Modulo per la presentazione delle osservazioni per i piani/programmi/progetti sottoposti a procedimenti di valutazione ambientale di competenza statale

ID: Messa in produzione del Pozzo Pergola 1, realizzazione dell'Area Innesto 3 e posa delle condotte interrate di collegamento

Proponente: ENI S.p.A.

ID Codice procedura (ID_VIP/ID_MATTM): 9449

Figura 8-1 Interferenze tra l'opera in progetto con le aree di "Pericolosità Idraulica"

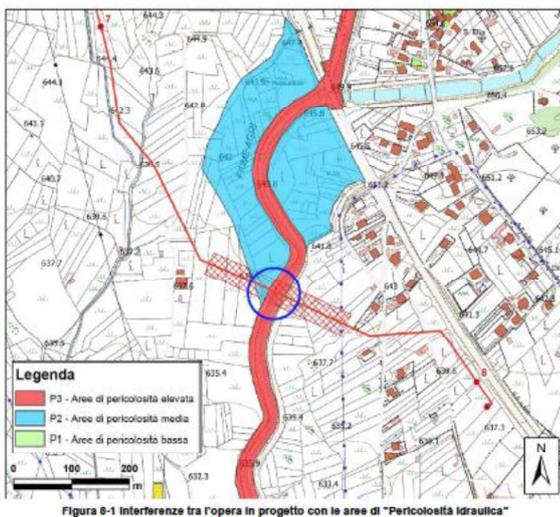
3. Lo studio idraulico in moto permanente non mostra come risultati la rappresentazione delle aree di pericolosità idraulica che andrebbero confrontate con quelle estratte dal PGRA (per la quale si riporta un immagine estratta dalla relazione in oggetto) in modo da verificare quale sia la situazione più cautelativa in riferimento all'interferenza con l'opera di progetto.

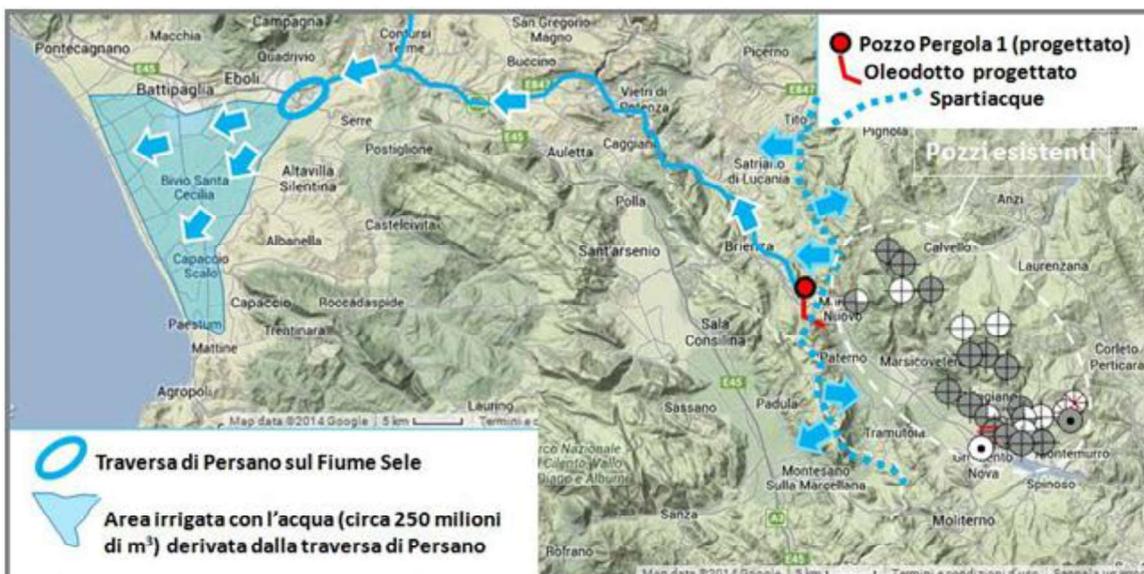
Il tracciato dell'oleodotto Pergola 1, ubicato nei bacini idrografici del Fiume Sele e del Fiume Agri, **attraversa le aree di ricarica delle idrostrutture Sistema Santino e Sistema Occhio, che alimentano importanti sorgenti dell'area (Fig. 6).** E' noto che **le aree di ricarica degli acquiferi sono molto vulnerabili all'inquinamento**, poiché caratterizzate da terreni permeabili che si lasciano attraversare non solo dalle piogge e dalle acque dello scioglimento delle nevi, ma anche da eventuali fluidi inquinanti che poi vengono veicolati nelle falde acquifere. Un eventuale inquinamento causerebbe danni ingenti alla preziosa risorsa acqua, in considerazione della perdita della risorsa, dei costi delle bonifiche delle falde acquifere, dei lunghi tempi di intervento e dei risultati non certi. Non a caso **le aree di ricarica degli acquiferi rientrano nelle aree da perimetrare e tutelare nell'ambito del Decreto Legislativo 152/2006 che all'art. 94 disciplina l'individuazione e la definizione delle Aree di Salvaguardia delle Acque destinate al consumo umano**, delegando le Regioni alla definizione delle direttive e delle linee guida per la perimetrazione delle stesse.

Fig. 15 - Carta delle frane nell'area di Marsico Nuovo con il tracciato dell'oleodotto Pergola 1.

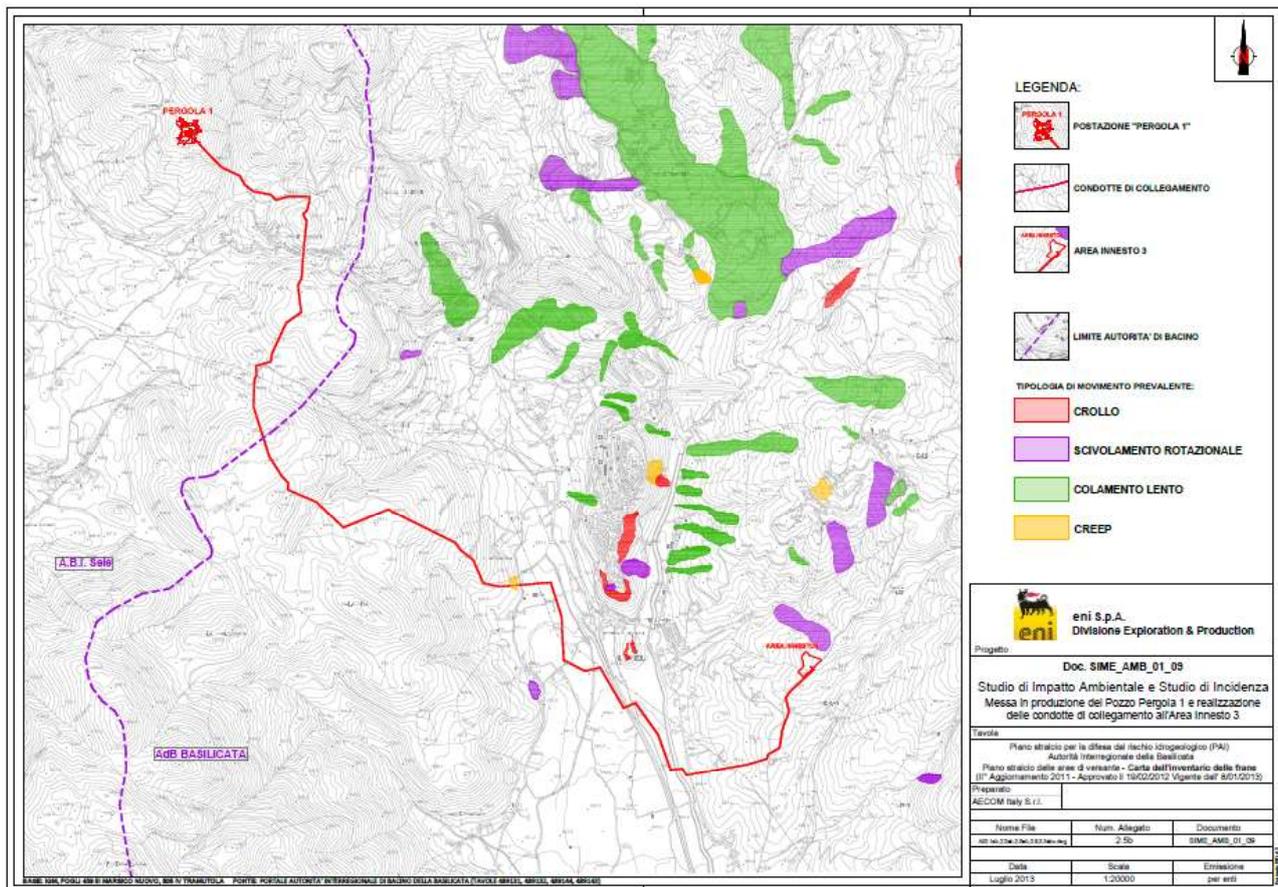
Il tracciato dell'oleodotto Pergola 1 attraversa per un breve tratto una zona a rischio di frana moderato (R1), caratterizzata da un colamento superficiale lento del terreno (*creep*). A circa 160 m a Nord-Est e a circa 220 m a Sud-Ovest del tracciato sono presenti, rispettivamente, una zona a rischio molto elevato (R4) caratterizzata da crollo e una zona a rischio medio (R2) caratterizzata da una frana a scivolamento traslazionale. A circa 50 m di distanza in direzione Nord-Est è presente una zona a rischio elevato (R3) caratterizzata da una frana a scivolamento rotazionale (Fig. 15).

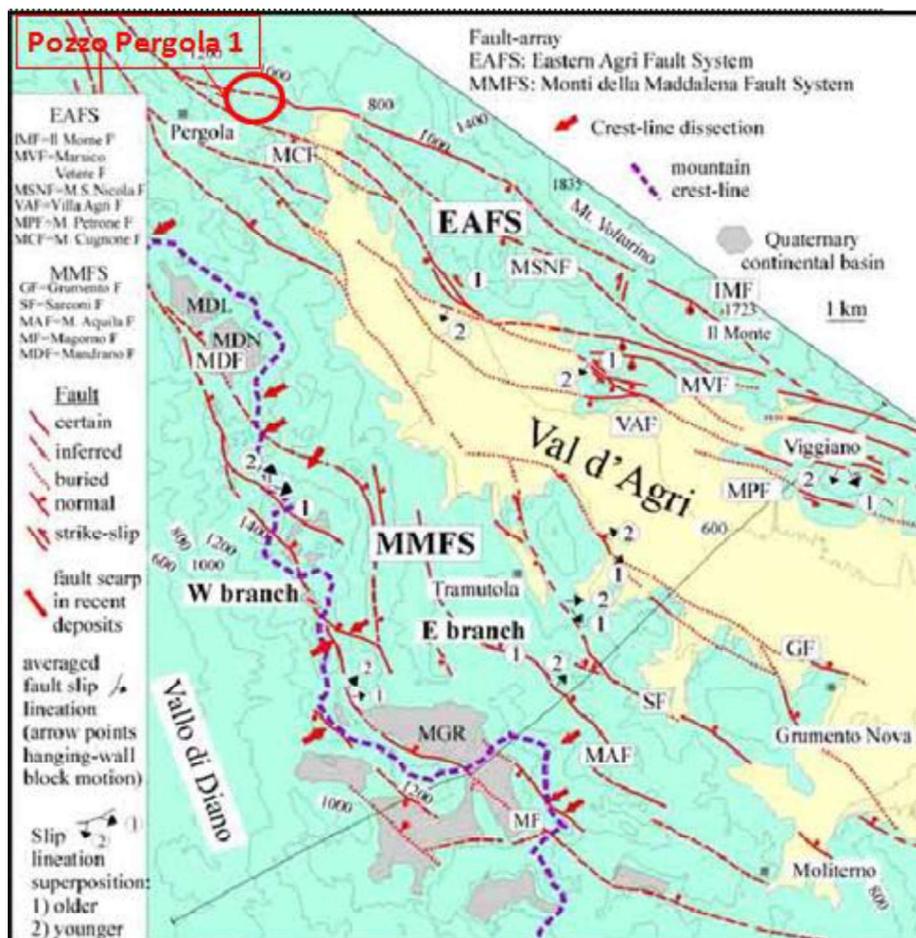
Il Pozzo Pergola 1 e il tracciato dell’oleodotto sono ubicati nell’area di convergenza dei due sistemi di faglia principali dell’Alta Val d’Agri (Figg. 18, 19): il sistema di faglia dei Monti della Maddalena (MMFS) e il sistema di faglia Agri orientale (EAFS). Dal confronto della carta morfostrutturale di Ferranti *et al.* (2007; Fig. 18) e della carta dell’ENI (Fig. 20) si evidenzia che **il tracciato dell’oleodotto Pergola 1 attraversa almeno 8 faglie. Il sistema di faglie MMFS dall’area di Pergola si estende per 25 km fino all’area di Grumento, e proprio a Nord di Pergola sembra unirsi al sistema di faglie EAFS. **Evidenze scientifiche indicano che sono le faglie del sistema MMFS intorno a Pergola ad essere attive e sismogenetiche, cioè generatrici di terremoti.****

Fig. 20 - La mappa geologica mostra le faglie attraversate dal tracciato dell'oleodotto Pergola 1.

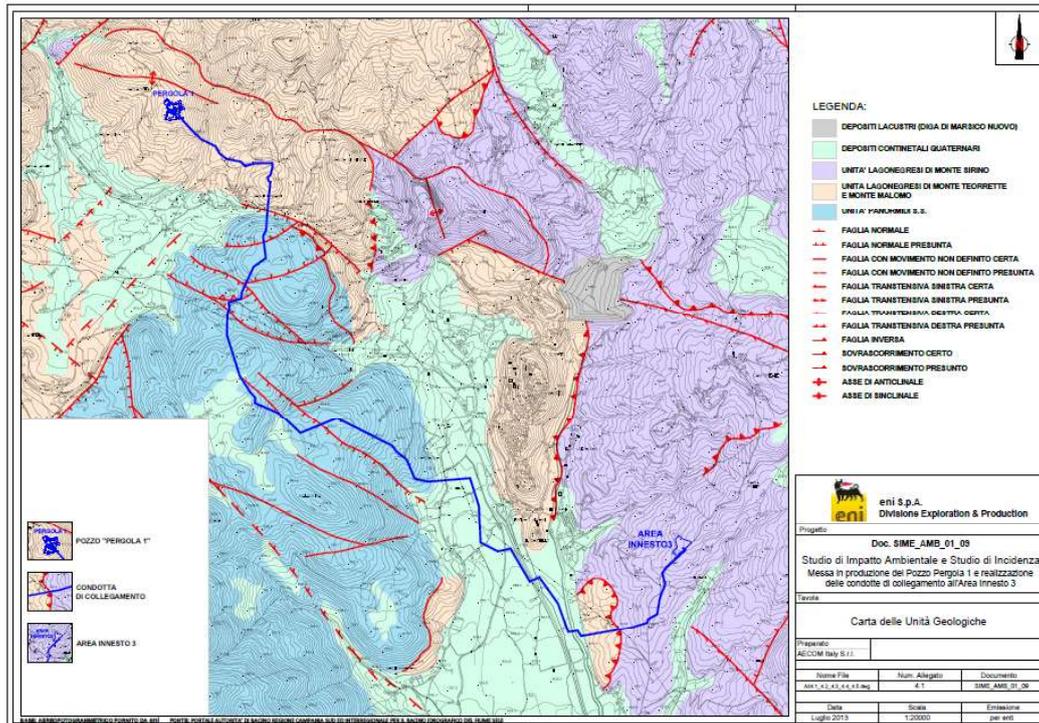
L’oleodotto dell’impianto Pergola 1 **attraversa almeno 8 faglie.**

Queste faglie sono caratterizzate da uno spostamento verticale/obliquo e hanno avuto attività recente, cioè hanno dislocato terreni che includono un paleosuolo datato a 21.000 anni fa (Giano *et al.*, 2000), e addirittura anche depositi più recenti (Moro *et al.*, 2007). Burrato e Valensise (2007) hanno inoltre documentato che **il terremoto della Val d'Agri del 1857 sarebbe stato generato dall'attivazione di due faglie, di cui una è proprio la Melandro-Pergola.**

Fig. 23 - La linea blu individua la fascia di territorio a cavallo delle faglie sismogenetiche della Valle del Melandro e dell'Alta Val d'Agri, che durante l'evento del 1857 fu interessata da spostamenti verticali lungo i contatti tra rocce diverse.

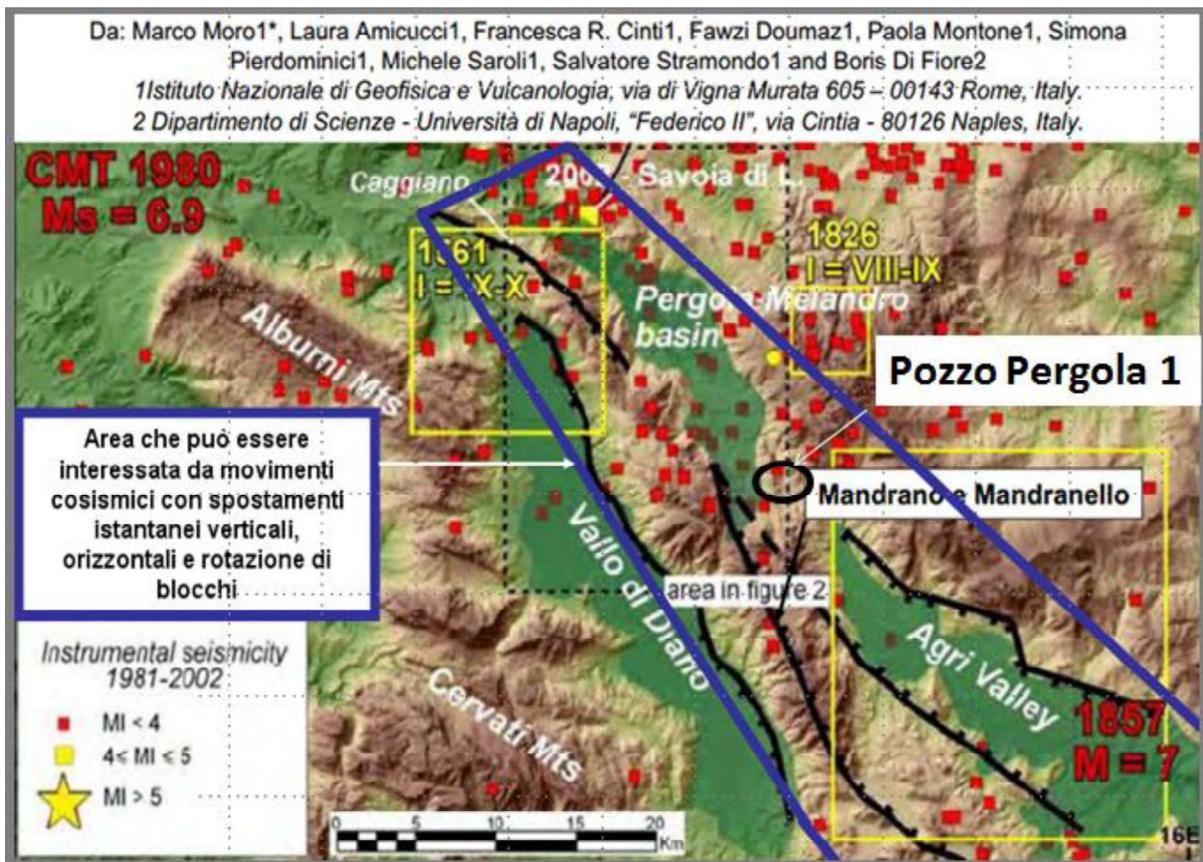
La rotazione di blocchi o lo spostamento verticale ed orizzontale tra blocchi contigui, come verificato in aree colpite da violenti sismi recenti, interessano tutta l'area epicentrale **ed è fortemente prevedibile che possano interessare l'area dove sono ubicati gli impianti e le tubazioni previsti dal progetto del Pozzo Pergola 1 e determinare seri inconvenienti alle tubazioni infisse nel sottosuolo.**
